Mémoire en réponse à l'avis du Conseil National de la Protection de la Nature

Projet éolien des Colchiques

**Communes d'Accolans, Bournois, Mancenans et Soye
Doubs (25)
Avril 2024**

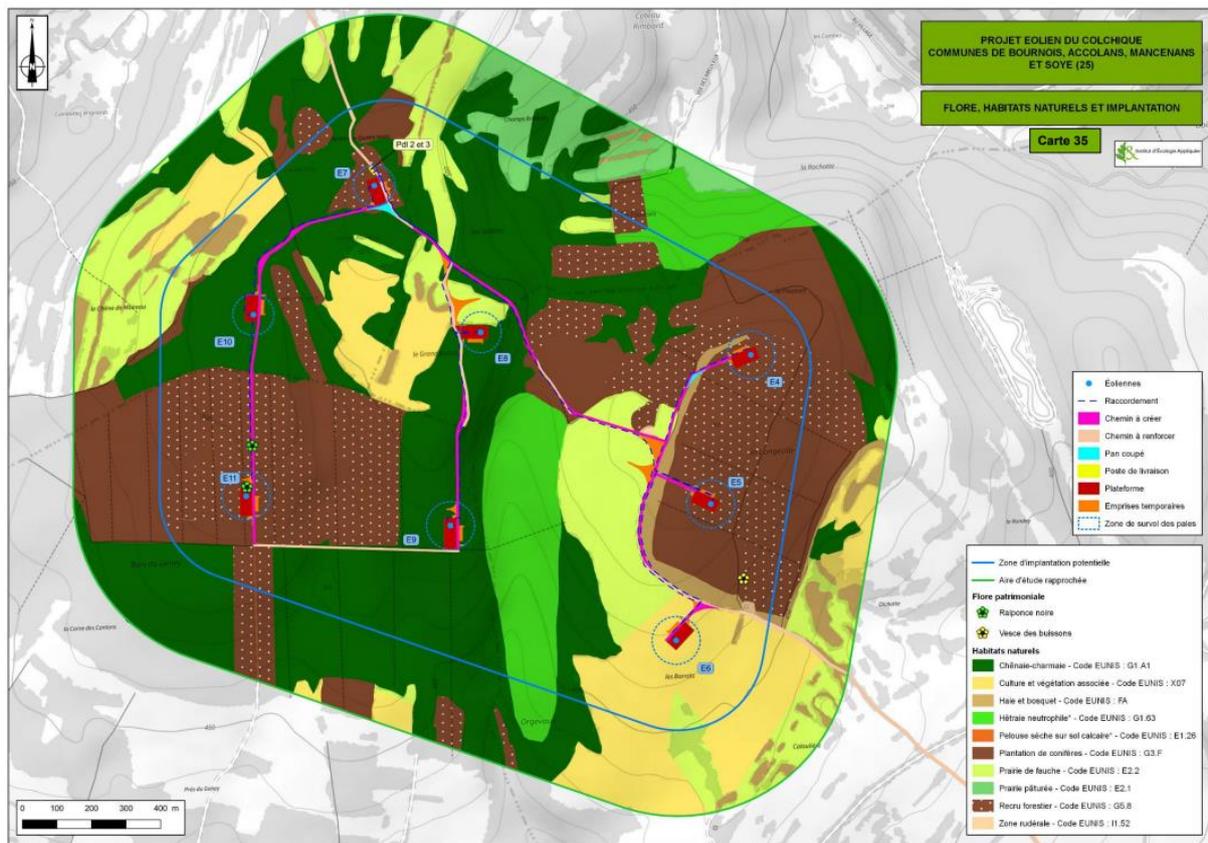
Sur ce plan si l'on analyse la typologie des milieux de plus haut intérêt patrimonial à l'échelle de l'ex. région Franche-Comté, on constate en se référant aux travaux du Conservatoire d'Espaces Naturels de Franche-Comté et plus particulièrement des éléments fournis au sein de leur plan d'Actions quinquennal 2014-2019 que les milieux qui ont le plus haut niveau d'enjeu (tant sur le plan phyto-sociologique que par le nombre d'espèces menacées qu'elles abritent) sont par ordre décroissant d'enjeu :

Parmi les 3% du territoire du Doubs restant permettant l'implantation d'éoliennes, les zones suivantes ont été évitées par le porteur de projet :

- Les zones présentant une surface trop réduite et ne permettant pas l'implantation de 8 éoliennes ;
- Les zones présentant déjà des éoliennes ou étant à proximité immédiate d'éoliennes en exploitation ;
- Les zones à forte densité de rapaces et des zones d'enjeu avifaunistiques en période de migration à l'échelle du Doubs, cartographiés par la LPO ;
- Les zones d'exclusion liées aux enjeux chiroptérologiques cartographiées par le SRE Franche-Comté ;
- Les corridors et réservoirs de biodiversité de la Trame verte et bleue cartographié par le SRCE de Franche-Comté ;

L'évitement de l'ensemble de ces contraintes techniques, réglementaires et environnementales, permet de montrer que seules cinq zones d'implantation potentielles permettent l'implantation de huit éoliennes à l'échelle du département

Figure 4 : Déboisement de la parcelle à l'emplacement de l'éolienne E11 (2019) ; source : Etude écologique du projet éolien des Colchiques

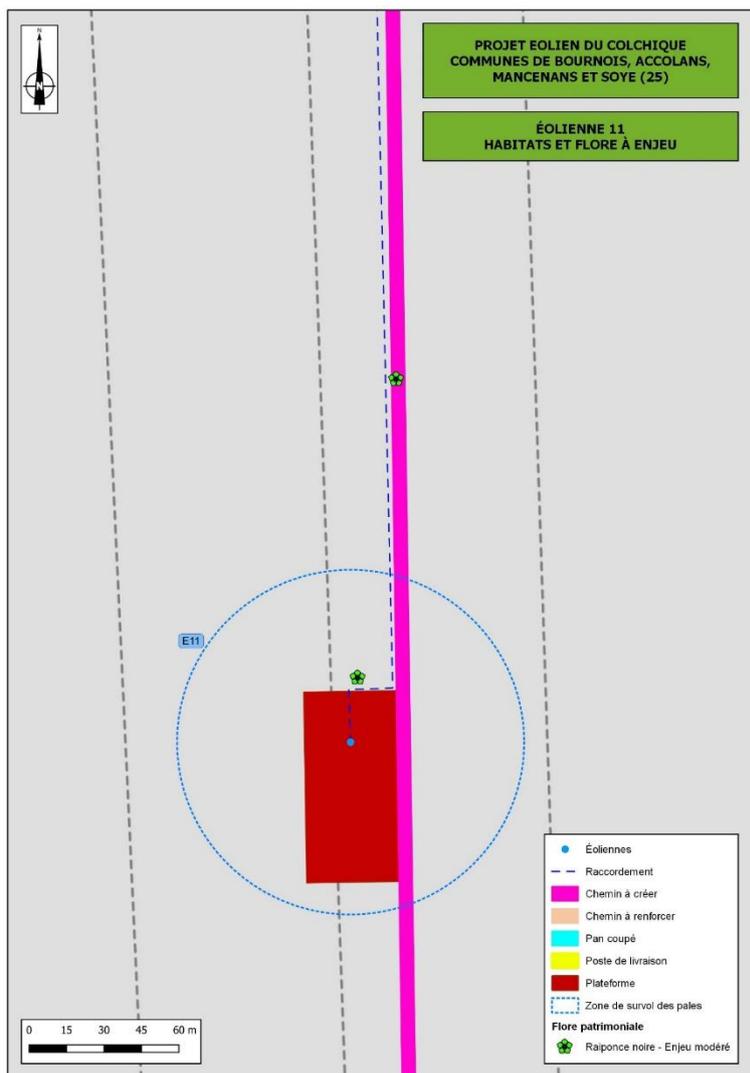
Deux stations de Raiponce noire sont situées à proximité immédiate, voire sous les emprises, avec la station la plus au Nord localisée proche du chemin d'accès à créer vers l'éolienne E11 (voir figure 25) et la seconde station située sur la plateforme de montage de cette éolienne, comme le montre la figure ci-dessous extraite de la page 184 de l'étude écologique. Rappelons que l'espèce est en Préoccupation mineure sur la liste rouge nationale et n'est pas protégée.

La parcelle accueillant les deux stations de Raiponce noire ont fait l'objet d'une coupe à blanc en 2019, comme le montre la photographie ci-dessous, extraite de la page 184 de l'étude écologique actualisée :

La mesure de réduction MR1 prévoit néanmoins en amont du démarrage des travaux, le passage d'un écologue sur les futures emprises du projet pour vérifier la présence de l'espèce. Si une ou plusieurs stations de Raiponce noire sont identifiées à proximité des futures emprises, celles-ci seront mises en défens par une barrière ou une clôture.

Raccordement au poste
d'Abbenans
(Projet des Colchiques)

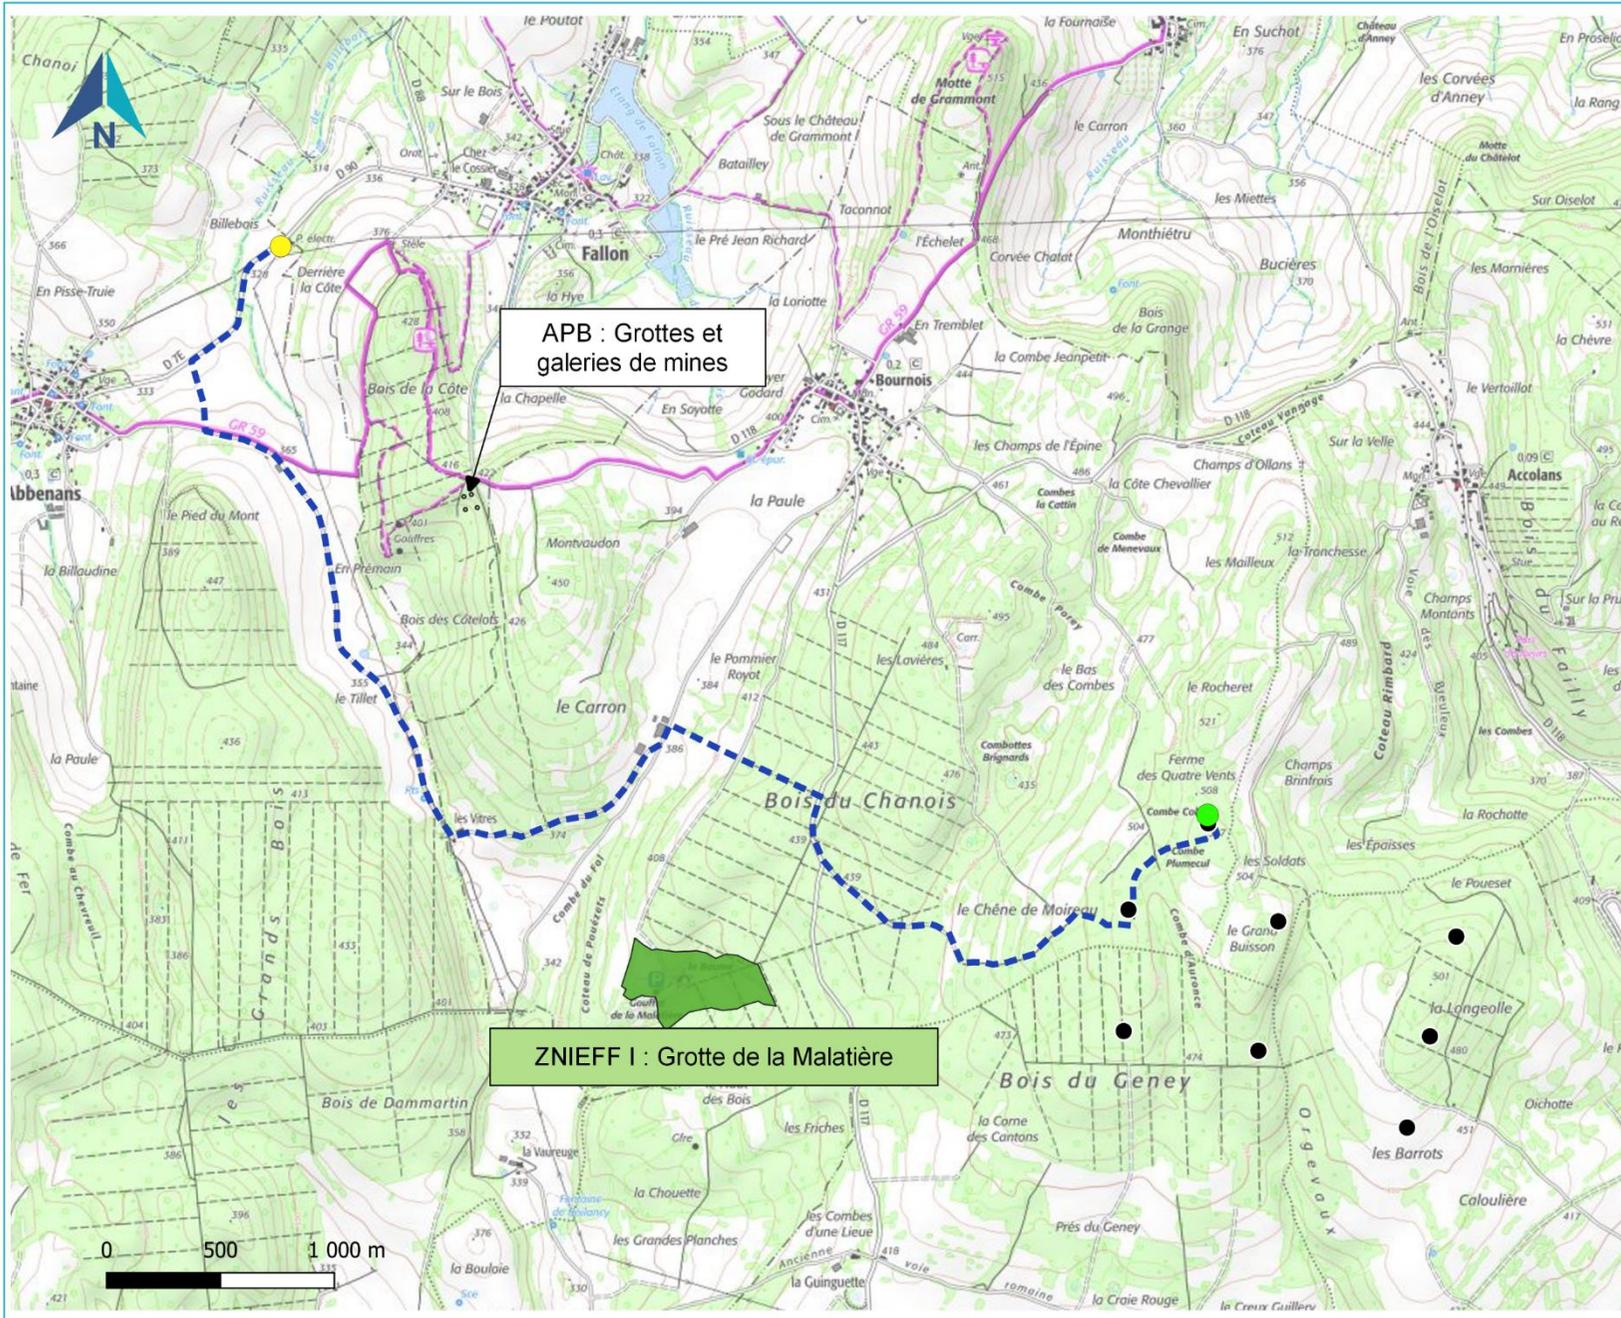
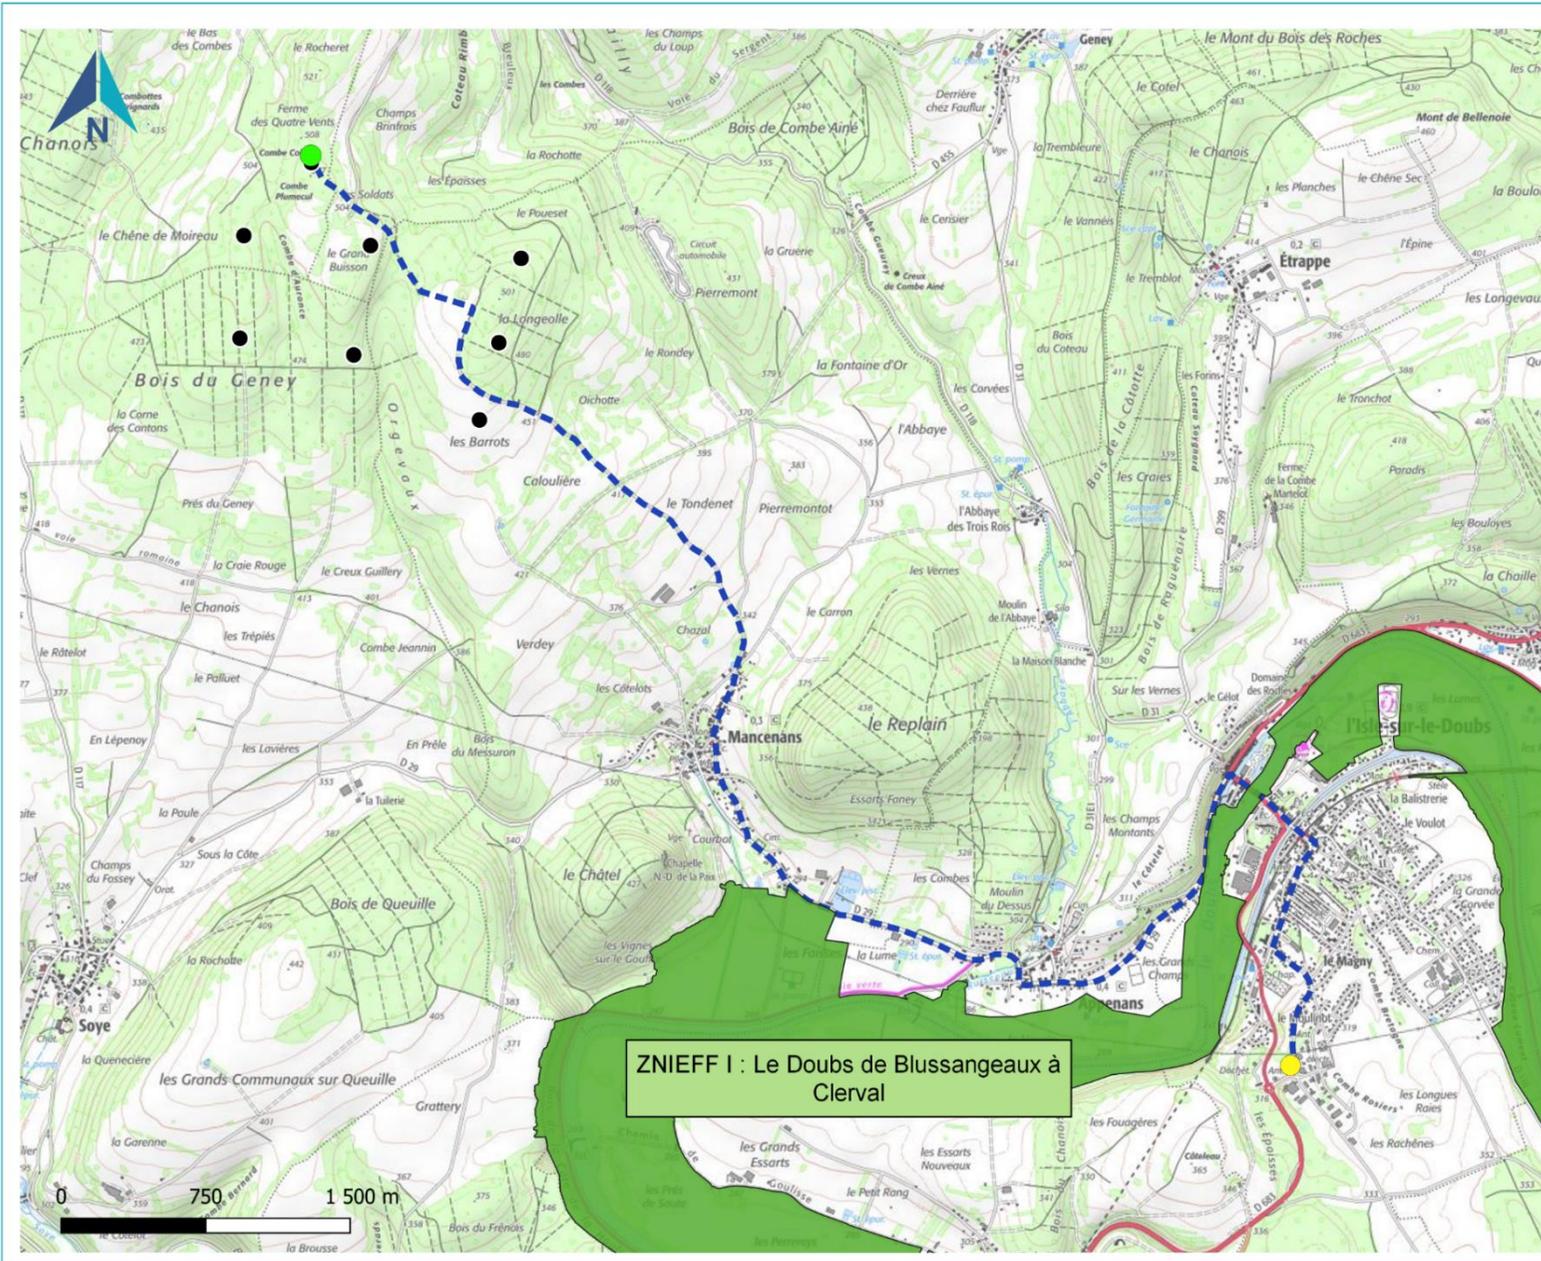
Les cartes ci-dessous permettent d'étudier les hypothèses de raccordement vis-à-vis des enjeux environnementaux.

Ainsi, le tracé du raccordement vers le poste source d'Abbenans ne traverse aucune zone naturelle d'intérêt reconnu, et longera au maximum les chemins et routes existants (cf. figure ci-dessous). Une tranchée de 50cm de large sur environ 400 mètres linéaires devra cependant être créée au sein du bois du Chanois. Ce déboisement pourra être réalisé entre septembre et octobre pour limiter le dérangement de la faune. Une procédure d'abattage non vulnérante des arbres creux pourra être mise en place en cas de présence d'arbres à cavités.

Le tracé du raccordement vers le poste source de l'Isle-sur-le-Doubs traverse une ZNIEFF de type I : « le Doubs de Blussangeaux à Clerval », comme le montre la figure 2 page 8. Cependant, le raccordement traversera la ZNIEFF uniquement grâce au pont permettant de franchir le Doubs.

Ainsi le raccordement n'aura aucun impact sur les habitats et les espèces identifiées dans cette ZNIEFF.
